Krycí list ZBV

III/0042 Líšnice, rekonstrukce silnice

Rekonstrukce komunikace km 1,480 - km 1,720

104 / 02

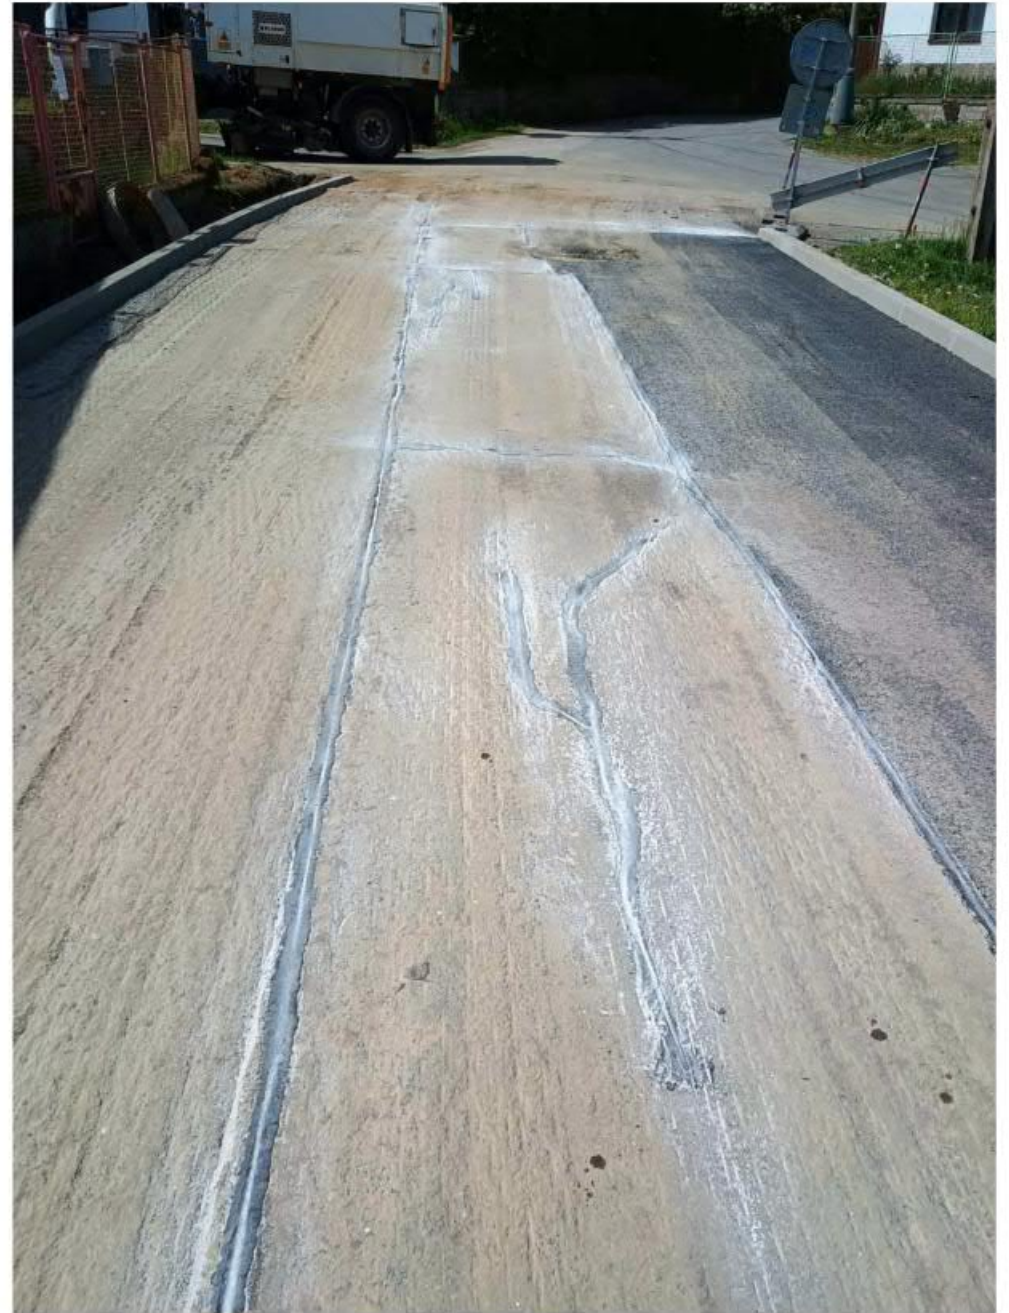
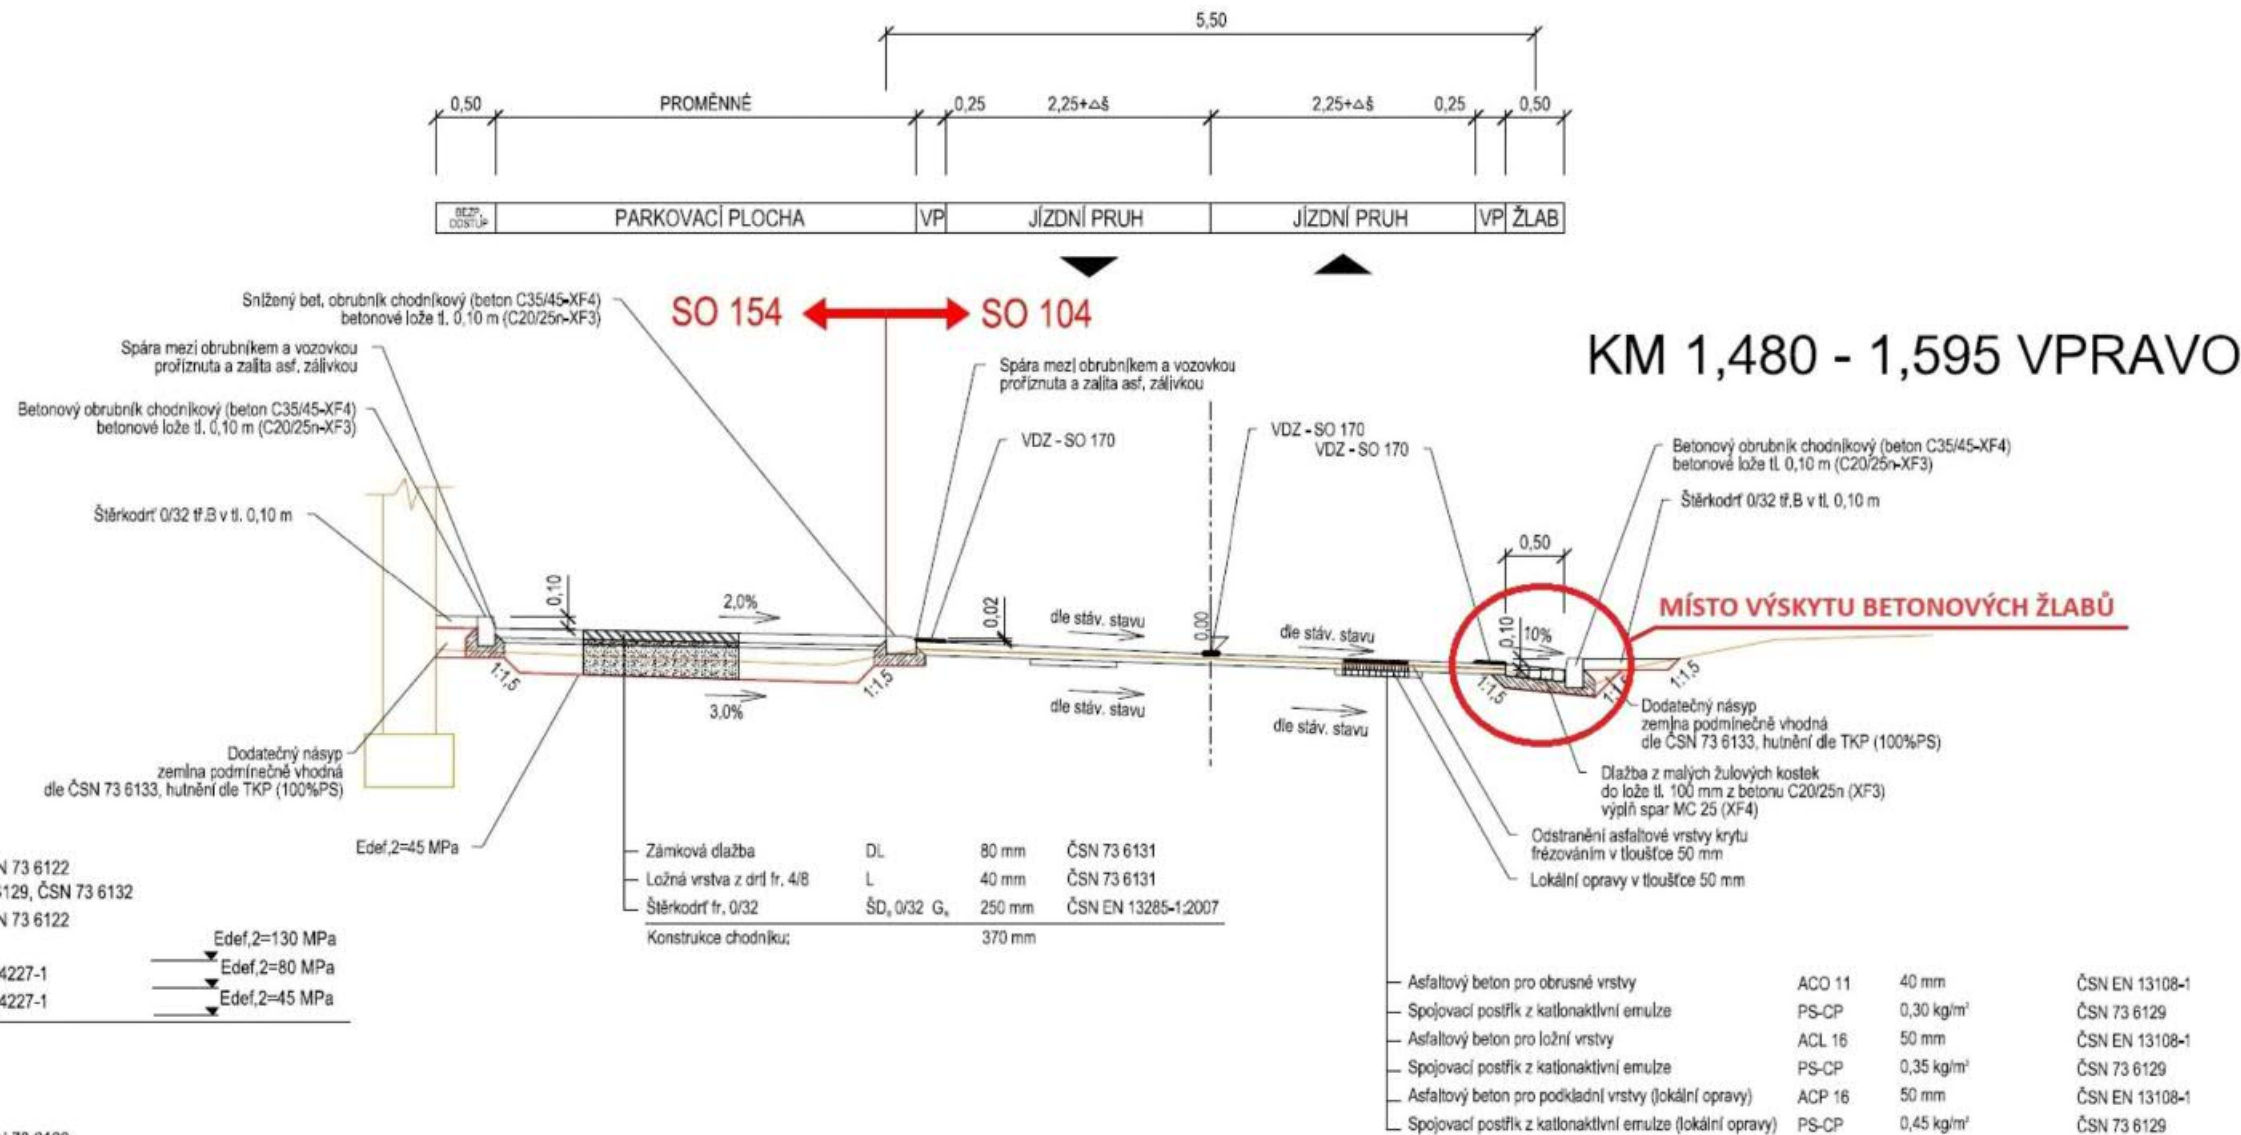
Další skutečností je, že v rozpočtu SO 104 chybí bourání dvou úseků betonového žlabu včetně betonové lože pod žlabem. Délka prvního úseku je 44 bm a druhého 41 bm. Viz příloha Oznámení Zhotovitele.

1. Betonový žlab 44 (délka) x 0,6 (šířka) x 0,29 (tloušťka – žlab + lóže) = 7,656 m³

2. Betonový žlab 41 (délka) x 0,6 (šířka) x 0,29 (tloušťka – žlab + lóže) = 7,134 m³
